Regio Decreto n. 523/1904 - Autorizzazione idraulica n. 1947 per lavori di manutenzione idraulica del rio Bragna in Comune di Isola d'Asti. Richiedente: Comune di Isola d'Asti.

Oggetto: Richiesta parere in merito ai lavori di manutenzione idraulica del rio Bragna in Comune di Isola d'Asti. Richiedente : Comune di Isola d'Asti. Parere e prescrizioni tecniche di taglio.

Oggetto: PIAT1604 — Richiesta parere in merito ai lavori di manutenzione idraulica del rio Bagna in Comune di Isola D'Asti (AT)

Oggetto: Richiesta verifica compatibilità della fauna ittica con i lavori di manutenzione del Rio Bragna, in Comune di Isola d'Asti, ai sensi della *“Disciplina delle modalità e procedure per la realizzazione dei lavori in alveo, programmi, opere e interventi sugli ambienti acquatici art. 12 della L.R. n. 37/2006”* approvata con D.G.R. n. 72-13725 del 29/03/2010 e modificata dalla D.G.R. n. 75-2074 del 17/05/2011 – RILASCIO PARERE.

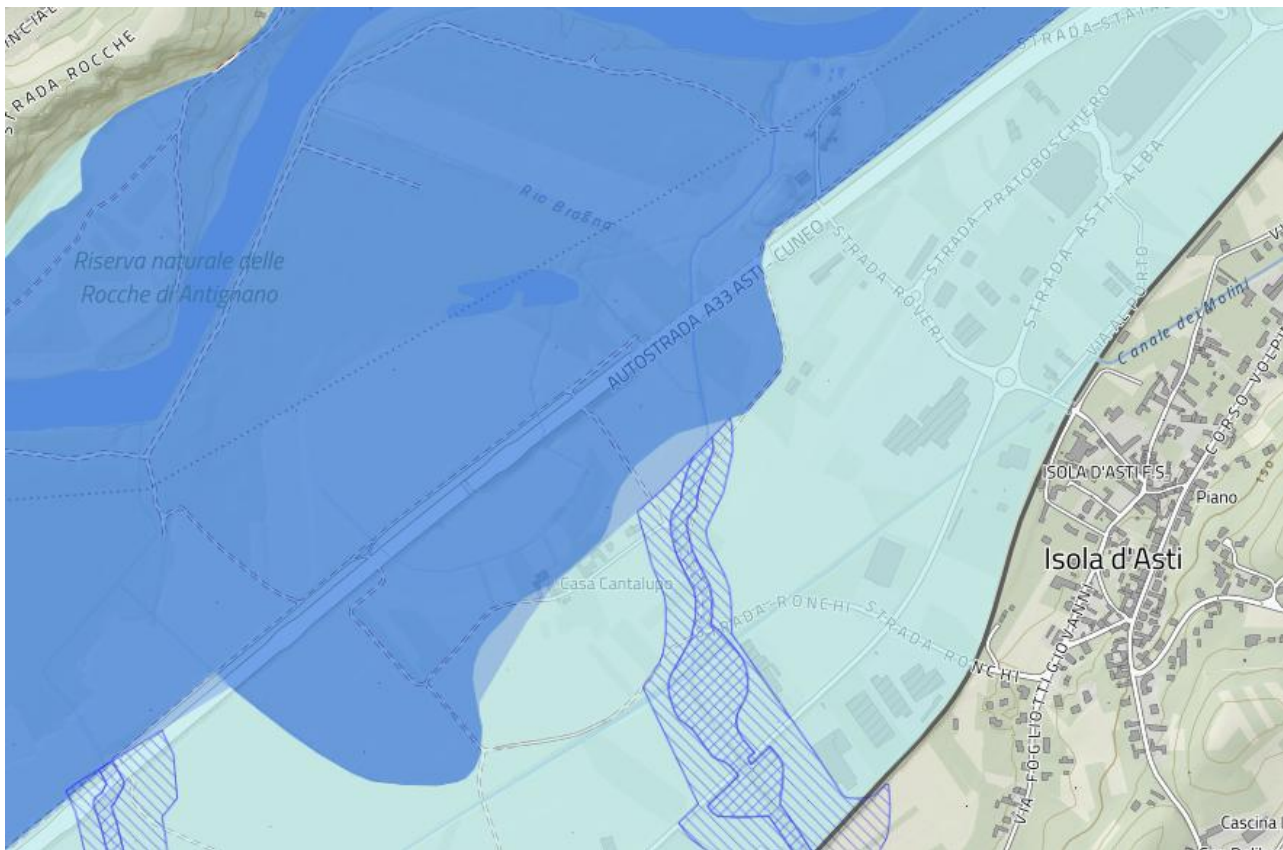
Si ricorda infine che l'area di intervento ricade all'interno della perimetrazione delle aree allagabili del P.G.R.A., per come indicativamente rappresentato nello stralcio cartografico sotto riportato, di tale condizione se ne dovrà tenere conto, in occasione dei possibili eventi di morbida e/o piena del fiume Tanaro, ai fini della salvaguardia della pubblica e privata incolumità, adottando per tempo tutte le necessarie azioni di prevenzione e salvaguardia:
